## PEDIDO DE ESCLARECIMENTO

Referente ao presente instrumento, pelas razões que adiante especifica:

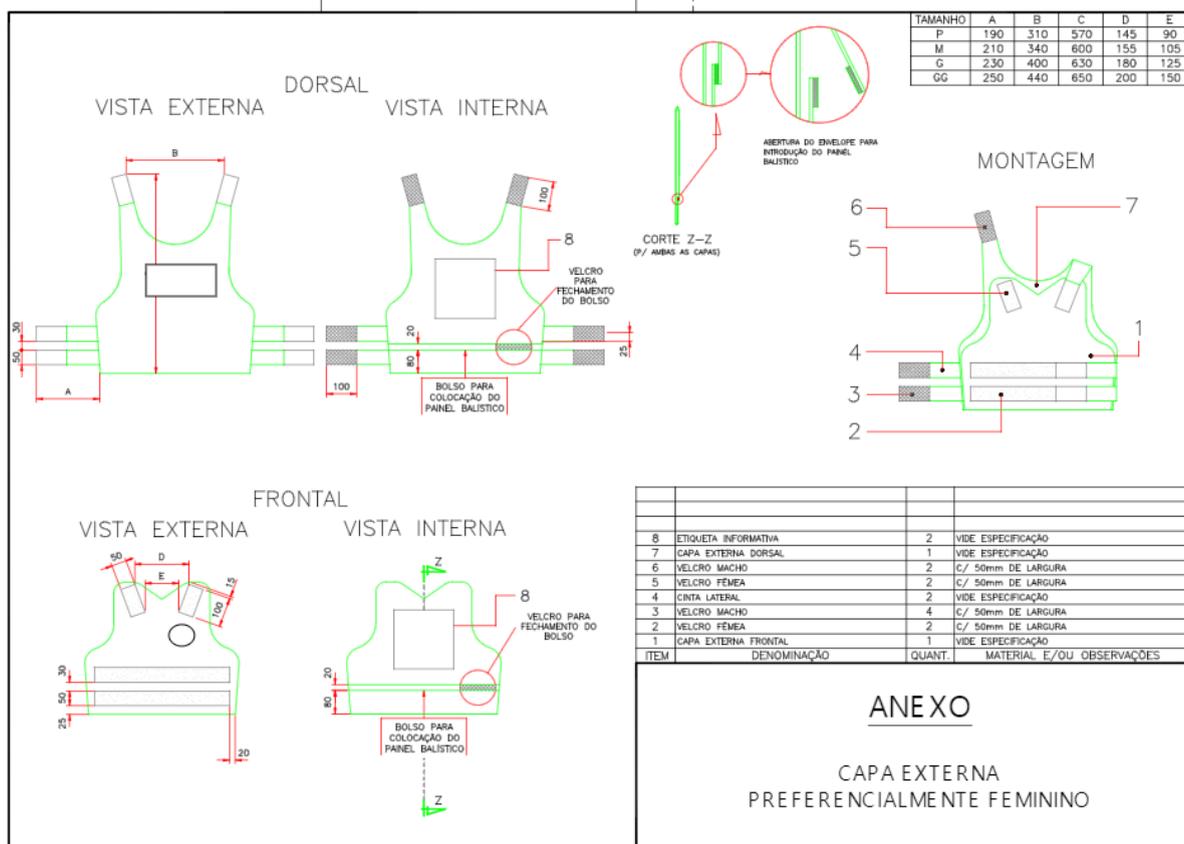
2) O Anexo A do termo de Referência, menciona no item 1.1.1.5 das capas externas e sobressalentes que: "...As Capas deverão ser confeccionadas em formato de envelopes, com seu fechamento em velcro combinando com os tecidos, onde serão introduzidos os painéis de proteção balística frontal e dorsal, respectivamente. As capas externas deverão possuir regulagem nas laterais e nos ombros, através de tiras de 5cm de largura confeccionadas no mesmo tecido, devendo uma das extremidades ser confeccionadas em no mesmo tecido da capa e fixada através de costura interna na lateral e no ombro da capa, conforme foto ilustrativas....."

O referido item descreve que as capas externas deverão possuir sua regulagem nas laterais e nos ombros, através de tiras de 05 cm de largura confeccionadas no mesmo tecido, conforme imagem ilustrativa.

Entretanto, a imagem que o edital apresenta ilustra uma capa externa com abas e não tiras. Podemos entender que a regulagem das capas será feita por tiras, conforme descrição do item 1.1.1.5?

- b) Esclarecemos que a regulagem das capas será feita por tiras, conforme descrição do item 1.1.1.5.
  - c) No tocante ao Anexo I, das especificações técnicas do painel balístico na imagem ilustrativa, a qual encontra-se em baixa resolução, esclarecemos que não foi informada na imagem sugerida pela participante o tecido de gerenciamento térmico.
